Réponse à l'avis de la Mission régionale d'autorité environnementale (MRAe) Bretagne

Projet de parc éolien Le Ménéac

Communes de Trévé et Loudéac

Avril 2019

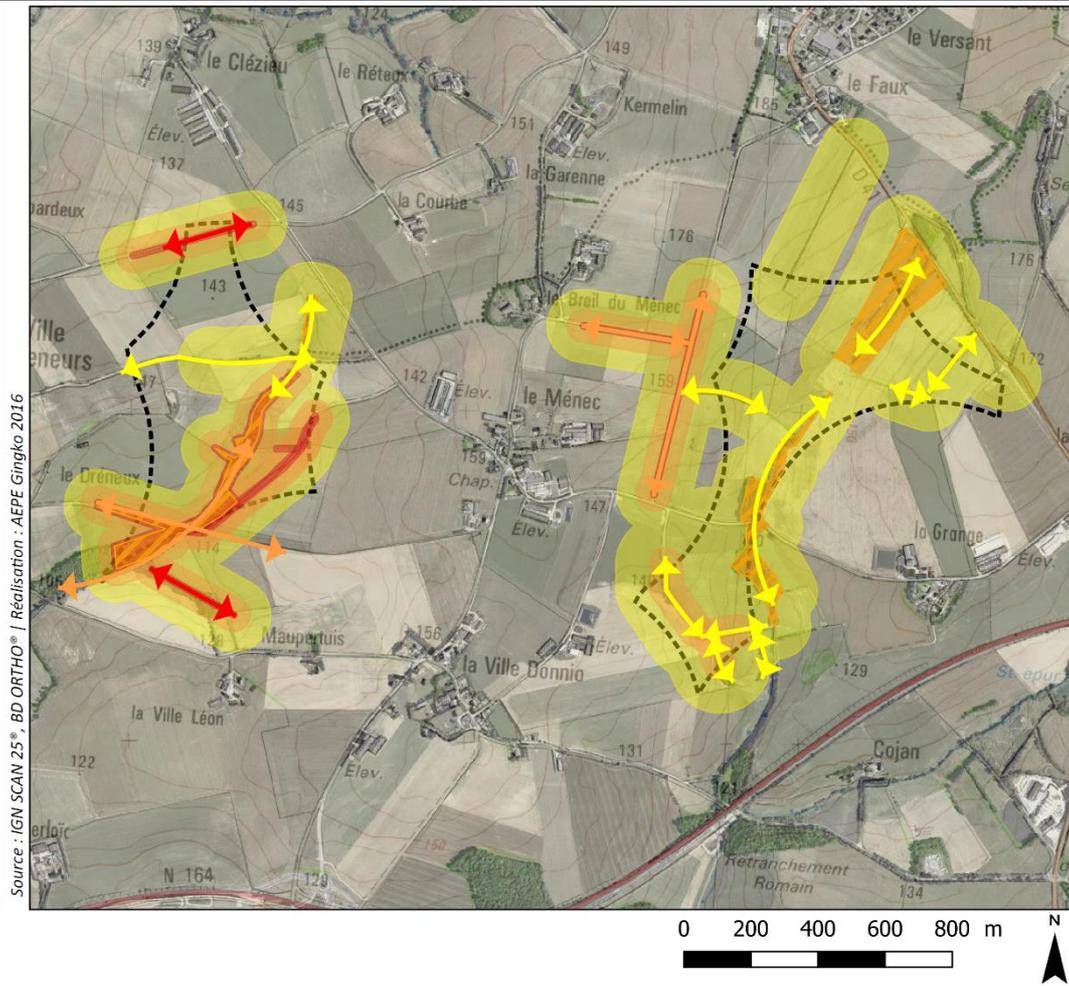
Page 7 de l'avis : Le résumé non technique (RNT) est difficilement compréhensible sans le recours à la totalité de l'étude d'impact en ce qui concerne la séquence éviter-réduire-compenser (ERC). Les mesures ERC ne sont pas clairement identifiées et ne font pas l'objet d'une synthèse. Le tableau d'évaluation des coûts de ces mesures n'en présente qu'une partie seulement (le bridage pour réduire la mortalité des chiroptères n'apparaît pas). Les cartographies des enjeux au stade de l'analyse de l'environnement présentées dans le RNT manquent parfois de pertinence, les enjeux identifiés comme principaux n'étant pas représentés. En outre, **la carte des enjeux « chiroptère » ne fait apparaître aucune zone d'enjeux forts, en contradiction avec les conclusions de l'étude d'impact.**

La cartographie des enjeux « chiroptères » du RNT de l'étude d'impact est remplacé par la carte suivantes afin de ne plus être en contradiction avec les conclusions de l'étude d'impact.

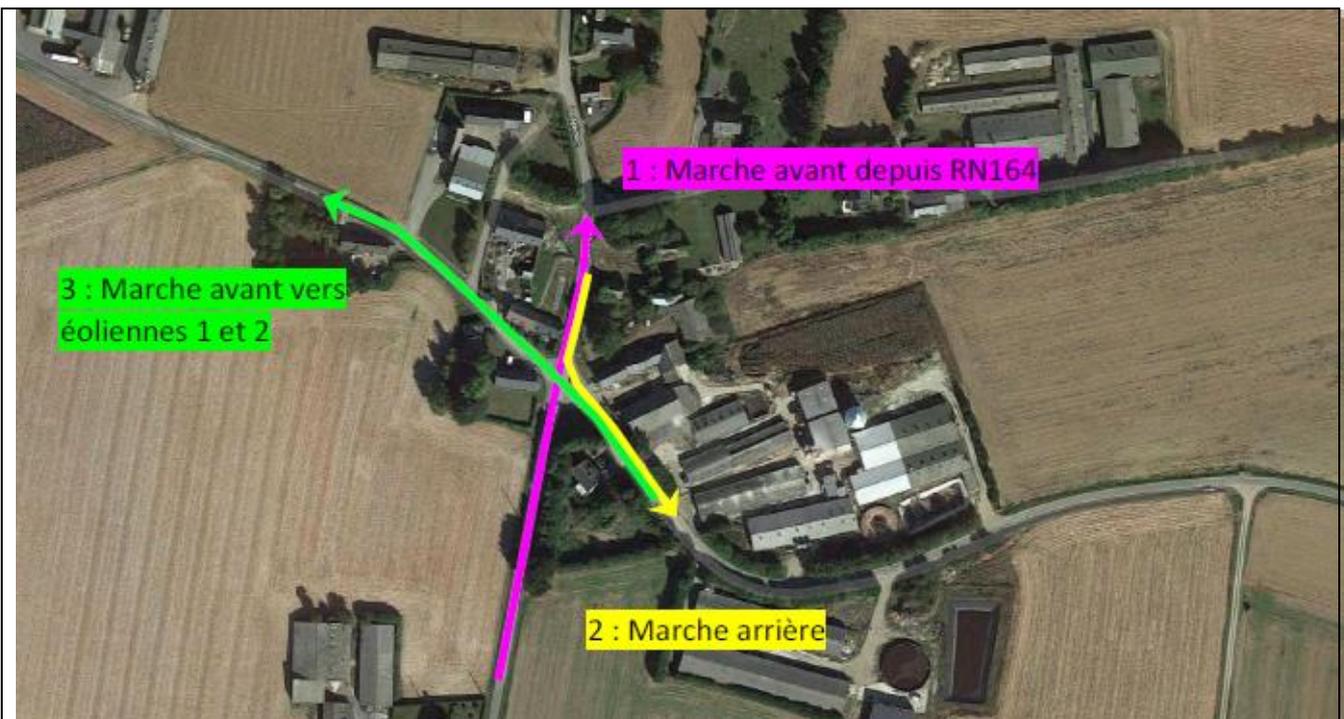
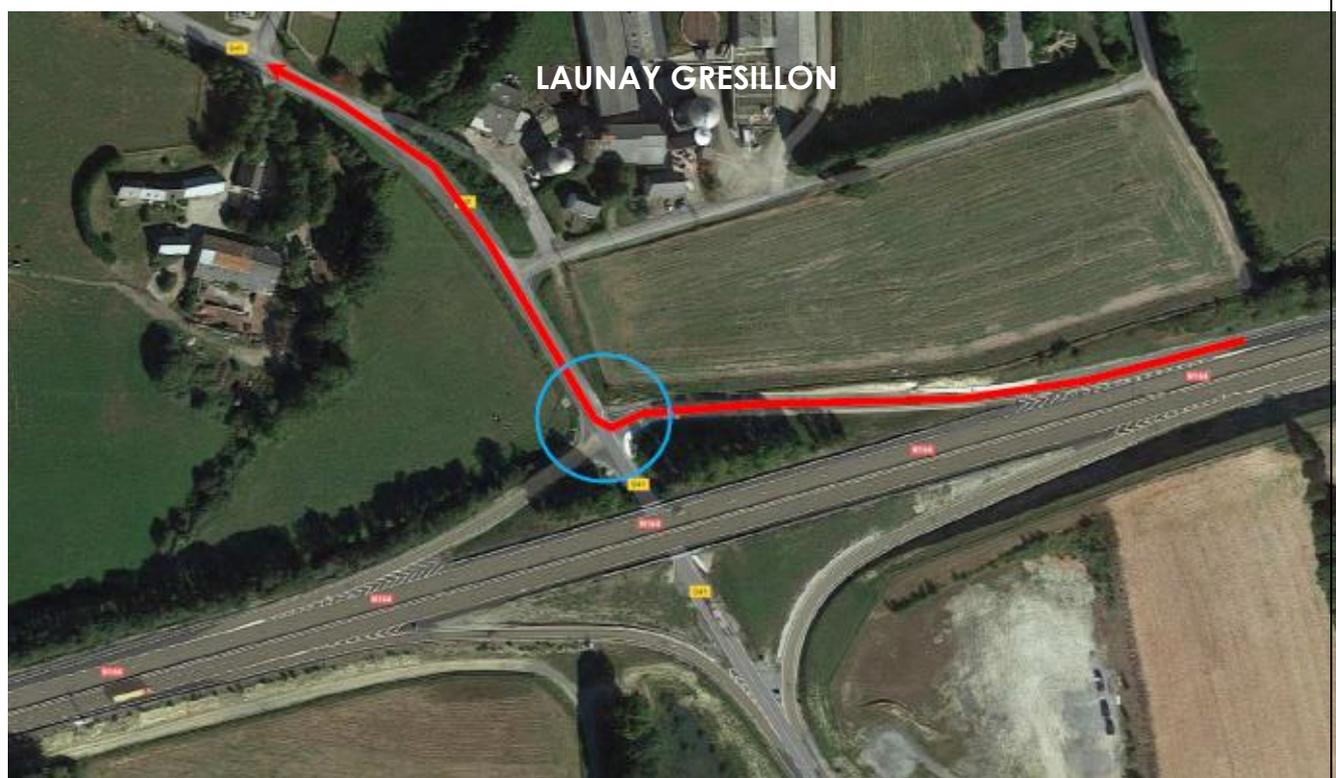
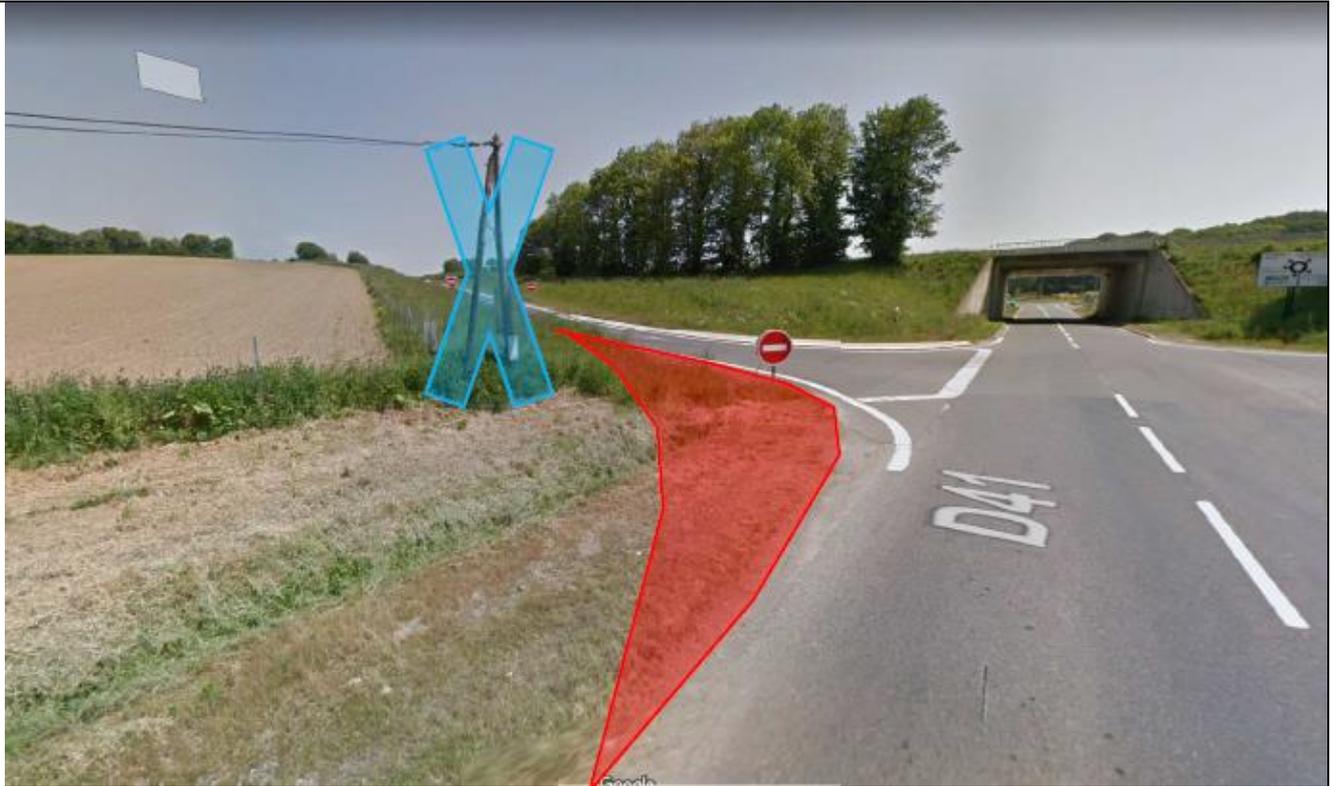
Page 11 de l'avis : L'accès à la partie est du parc (éolienne E3 à E6) est relativement direct depuis la RN164 et devrait poser peu de difficultés pour l'acheminement des pièces et matériaux. En revanche, l'accès aux éoliennes E1 et E2 implique la traversée du bourg de Trévé ou du hameau du Ménéec. Ce point n'est pas pris en compte dans l'étude d'impact, alors qu'il pourrait entraîner des nuisances temporaires pour les riverains.

L'Ae recommande d'intégrer l'acheminement des pièces et matériaux depuis la RN 164 dans l'évaluation des incidences de la phase chantier.

L'acheminement des pièces et matériaux vers les éoliennes E1 et E2 se fera via la RN164 en direction du Ménéec. Les convois exceptionnels (transport pales, éléments de mât, nacelles, ...) seront concernés par la réalisation de manœuvres dans le lieu-dit le Ménéec (cf. figures ci-après). Une régulation temporaire de la circulation routière sera réalisée par les équipes d'encadrement des convois. Tous les autres convois pourront tourner directement vers les éoliennes 1 et 2.

Concernant les éoliennes E3 à E6, l'acheminement des pièces et matériaux se fera via la RN164 en direction de Trévé. Un seul aménagement sera nécessaire au niveau de la sortie de la RN164, au lieu-dit Launay Grésillon (cf. figures ci-après)

Sortie RN164 sans aménagement particulier

Sortie de la RN164

Empierrement de l'accotement (en rouge) et effacement du réseau télécom (en bleu)
